Projet de centrale photovoltaïque au sol de Levens (06)

Mémoire en réponse à l'avis du Conseil National de Protection de la Nature

Novembre 2023

CARTE D'ANALYSE TERRITORIALE PAR LA SUPERPOSITION DES CONTRAINTES PERMETTANT DE METTRE EN EVIDENCE LES ZONES A EXCLURE POUR L'IMPLANTATION DE CENTRALES PHOTOVOLTAÏQUES AU SOL

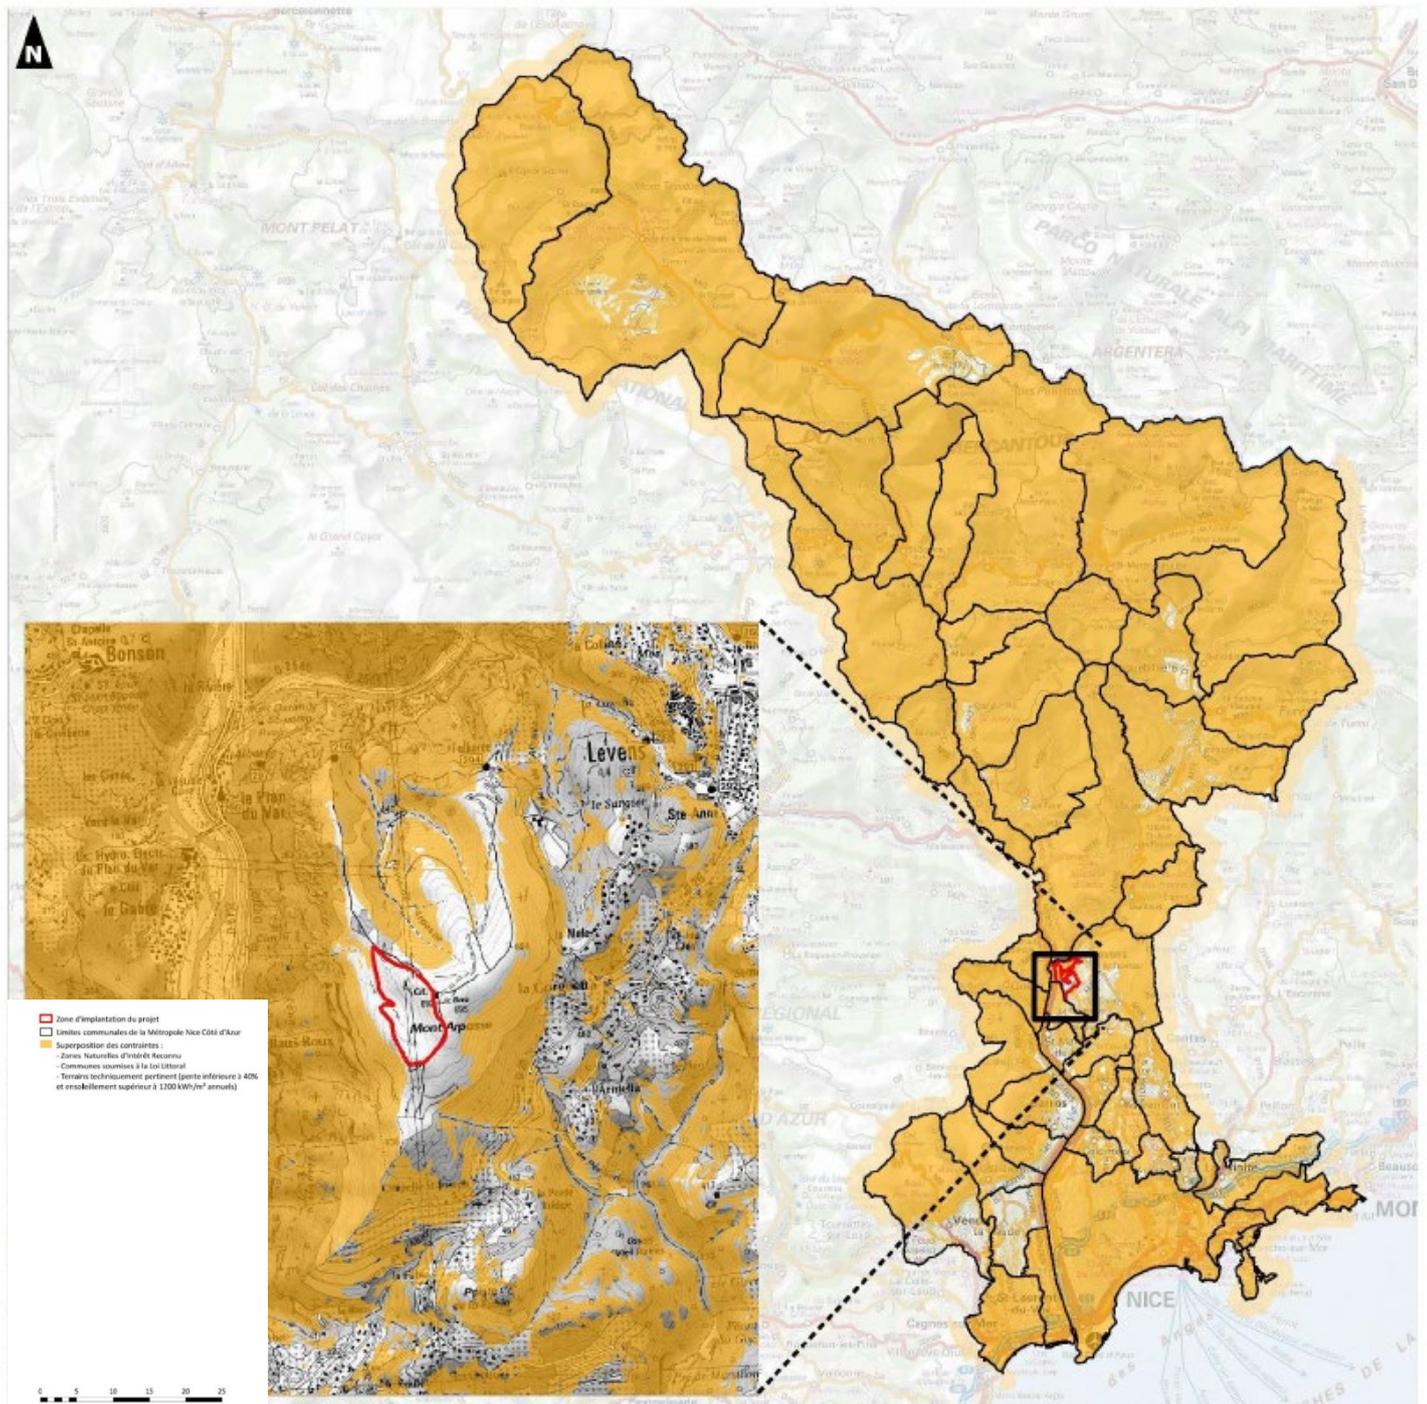
9. *« Au final, impacter l’environnement naturel de presque 20 ha pour à peine un quart de cette surface en modules photovoltaïques représente un déséquilibre assez important au regard de l’impact environnemental engendré en plein cœur d’une zone réservoir de biodiversité à enjeu très fort. Ce point pose question sur le dimensionnement du projet et remet en cause cette condition d’octroi. »*

Nous constatons que la **surface orange** couvre une très grande majorité de la superficie de la Métropole. Cette surface orange représente les fonciers sur lesquels une ou plusieurs contraintes s'appliquent : zones naturelles d'intérêt reconnu, communes soumises à la loi Littoral (sur lesquelles une pression foncière importante limite fortement le développement de centrales photovoltaïques au sol), et les terrains non pertinents d'un point de vue technique (pente supérieure à 40 % et/ou ensoleillement inférieur à 1 200 kWh/m²).

Il apparait clairement que le secteur du Mont Arpasse est l'un des seuls favorables au développement d'une centrale photovoltaïque au sol à l'échelon de la Métropole Nice Côte d'Azur.
